UŽDAROJI AKCINĖ BENDROVĖ
„AKMENĖS VANDENYS“

VIEŠŲJŲ PIRKIMŲ KOMISIJOS
POSĖDŽIO PROTOKOLAS

DĖL „NAUJOSIOS AKMENĖS MIESTO VANDENS GERINIMO
ĮRENGINIŲ STATYBA (REKONSTRUKCIJA)“
PIRKIMO

Atsakymas. Pridedamas 1 priedas.

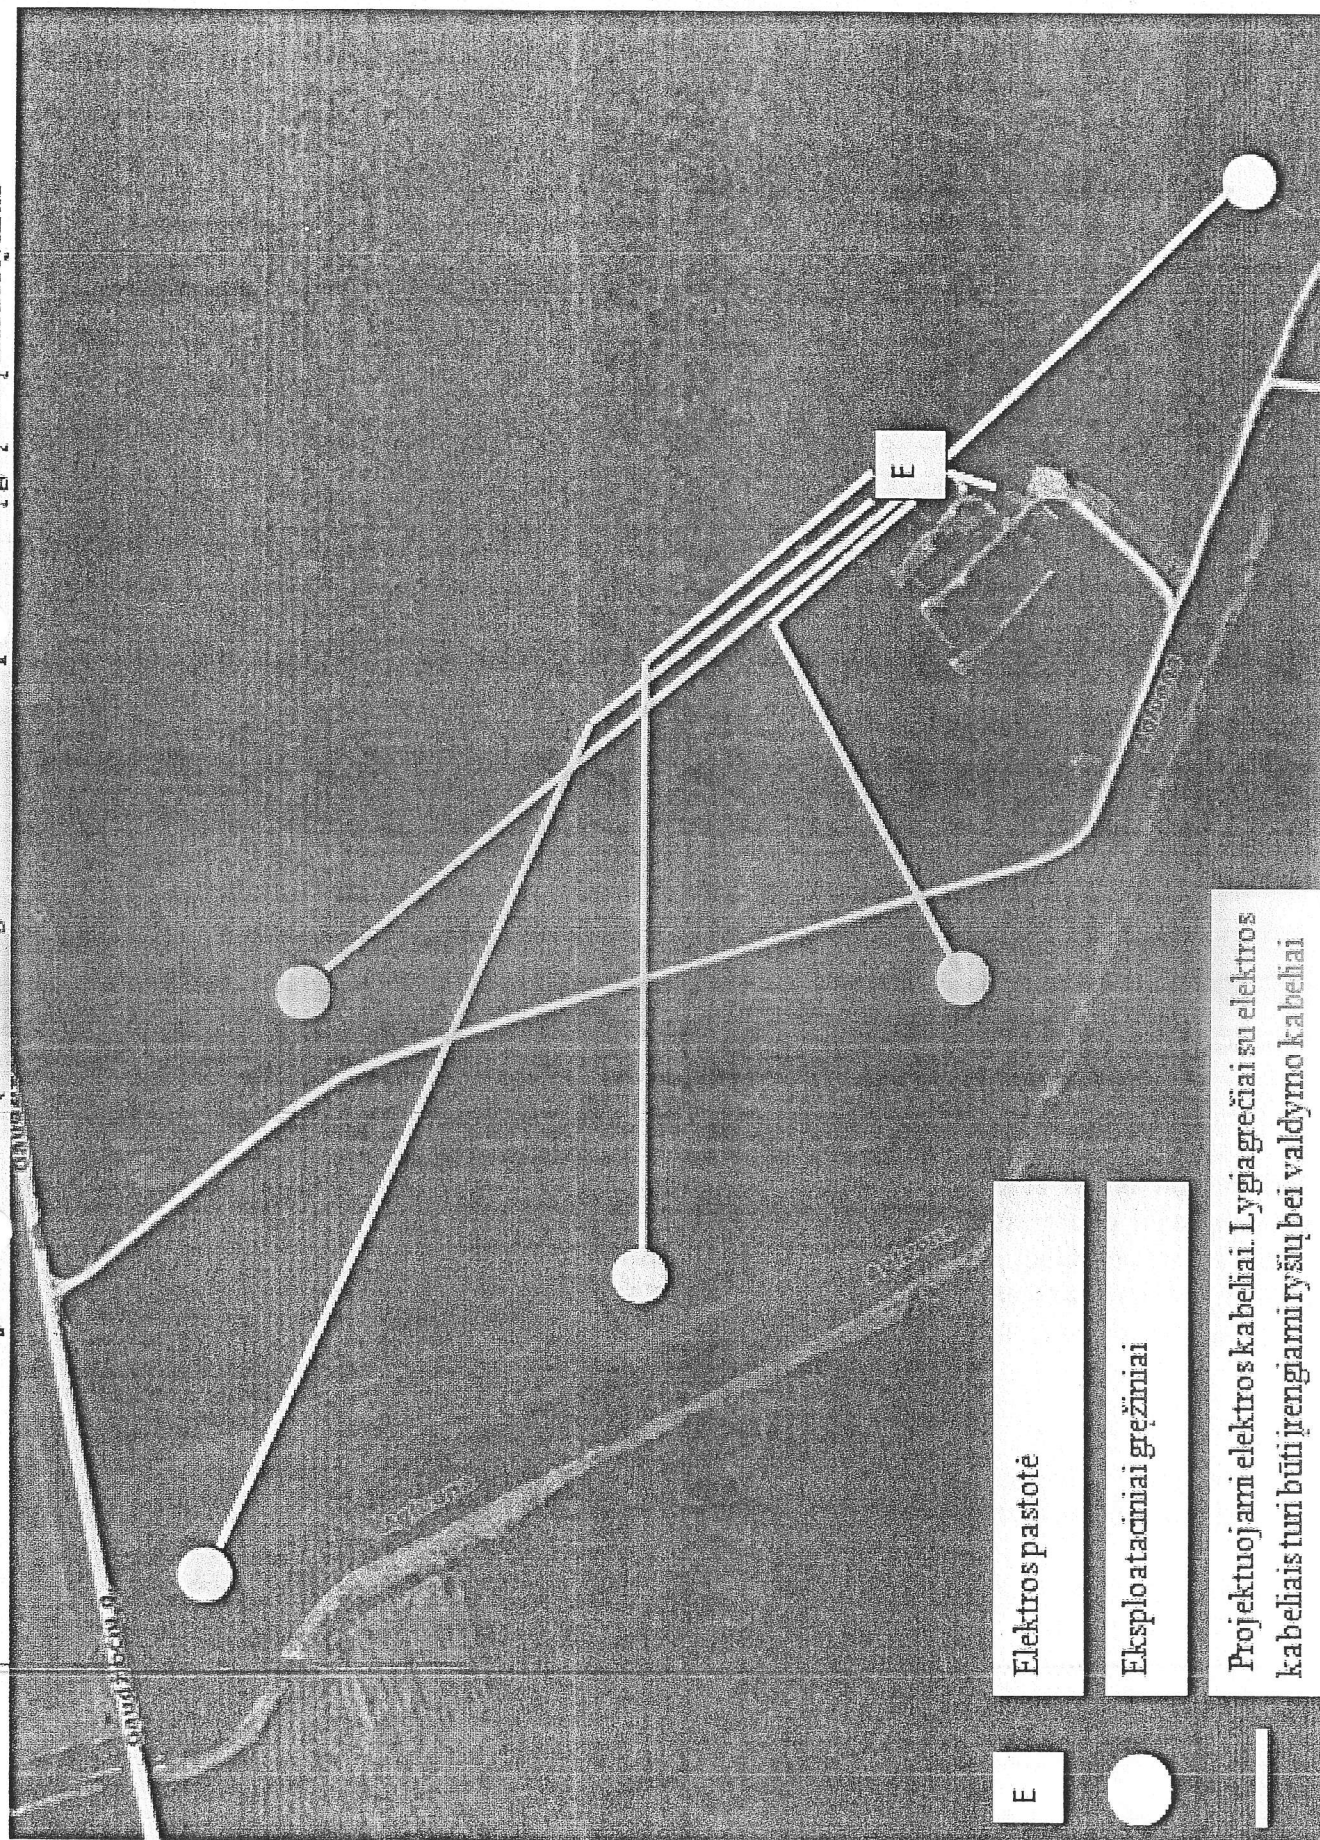
3. Prašome nurodyti veikiančių gręžinių, kuriuos numatoma naudoti žalio vandens tiekimui vietas orto foto plane.

Projektuojami elektros kabeliai. Lygiagrečiai su elektros kabeliais turi būti įrengiamieji bei valdymo kabeliai
